東海第二発電所

外部からの衝撃による損傷の防止(竜巻)

審査会合コメント回答

平成29年9月14日
日本原子力発電株式会社

飛散解析モデルの設定項目における保守性の考慮状況

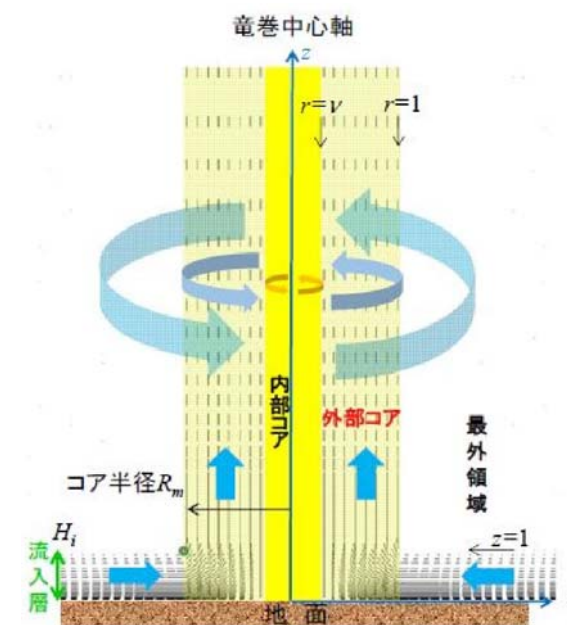
フジタモデルで確保している保守性について、解析に含まれる不確実性も含めて、具体的な説明を追加すること。

- フジタモデルを用いた飛散解析モデル(=風速場モデル+物品の飛散モデル)においては、「設計竜巻の最大風速」、「地表面における物品の揚力」及び「物品が受ける初期風速」について、保守性を考慮した設定(①)。
- 風速場モデルの「最大接線風速半径」、「内部コア/外部コア半径比」及び「流入層高さ」については、ガイド・文献の値を採用(②)。
- これらの設定が物品の飛散挙動(飛散速度、飛散距離及び浮上高さ)に与える影響を確認した結果、②の値のばらつきが飛散挙動へ非保守側の影響を及ぼす場合でも、①の設定が飛散挙動へ与える保守側の効果に包絡されることを確認。

解析における 設定項目		保守性 の考慮
風速場モデル	設計竜巻の最大風速 V_D	あり
	移動速度 V_T	あり
	最大接線風速 V_{Rm}	あり
	最大接線風速半径(コア半径) R_m	なし
	内部コア/外部コア半径比 ν	なし
	流入層高さ H_i	なし
散物品モデル飛	地表面における揚力	あり
	物品が受ける初期風速	あり

以上より、飛散解析モデル全体としては保守性が確保されていると考える。〔詳細は3,4ページ参照〕

廃止措置作業の作業概要及び解体、撤去された物品管理

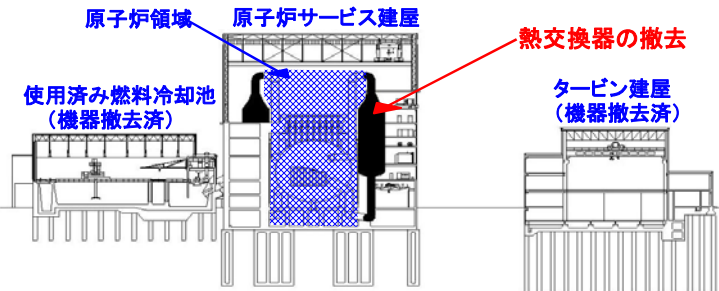
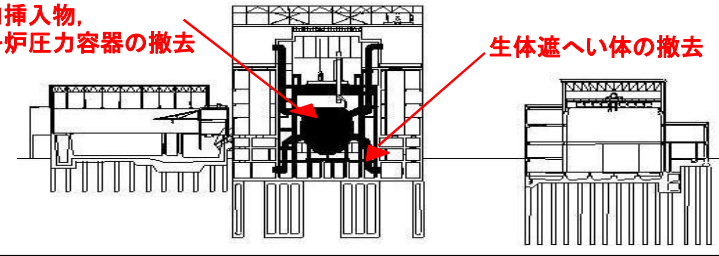
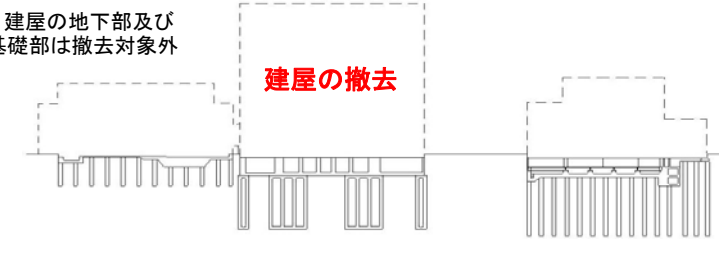
東海発電所における飛来物の管理体系と対応開始時期について、説明すること。

東海発電所の廃止措置工事においては、解体撤去物は建屋内で鉄箱等への収納までの作業を実施し、建屋からの搬出後は、速やかに既存の固体廃棄物貯蔵庫等頑健な建物への保管、又は敷地外(L3埋設施設含む)への搬出・埋設等を行う。

作業概要	竜巻防護に関する解体撤去物の管理
① 原子炉領域以外の解体撤去	 原子炉領域 原子炉サービス建屋 熱交換器の撤去 タービン建屋 (機器撤去済) 使用済み燃料冷却池 (機器撤去済)	- 原子炉サービス建屋内で遠隔装置等により、解体・撤去し、解体撤去物は鉄箱等へ収納する。 - 鉄箱を既設の建屋搬出入口より、東海発電所固体廃棄物貯蔵庫へ保管、又は敷地外(L3廃棄物埋設施設含む)へ搬出する。
② 原子炉領域の解体撤去	 炉内挿入物、原子炉圧力容器の撤去 生体遮へい体の撤去	
③ 建屋等の解体撤去	 注) 建屋の地下部及び基礎部は撤去対象外 建屋の撤去	原子炉サービス建屋内の設備が全て解体され、解体撤去物が建屋内より搬出された後、建屋外壁を掘削機により解体する。

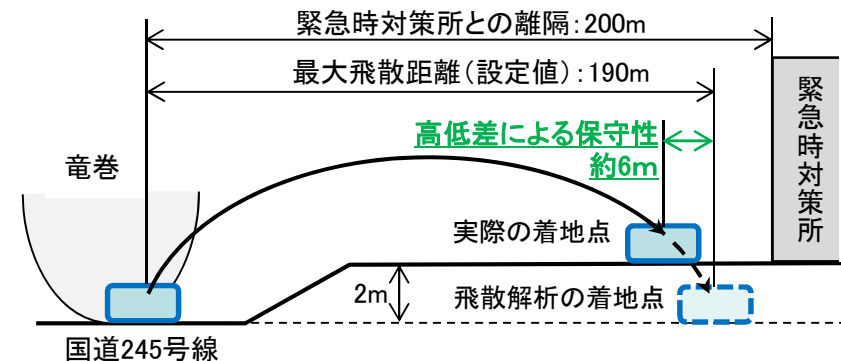
車両退避エリアの成立性について、収容台数や退避に要する時間等を具体的に説明すること。

- ・車両の退避先はエリア①を基本とする。
(エリア②, ③は予備とし, 通常は用いない)
- ・十分な車両を収容可能と評価
エリア①面積: 約30,000m²
(大型車両で300台以上収容可能な広さ)
車両管理エリアからの退避想定: 約80台
- ・車両退避完了後に運転者が避難可能な場所を
近傍に確保

- ・竜巻襲来までの時間余裕: 約30分※
※: 竜巻, 雷ナウキャストの30分後予測値で判断
- ・右図エリア①への最長退避ルート
の所要時間: 約15分※
※: 移動距離約2.3kmを, 低速(10km/h)での移動を仮定。
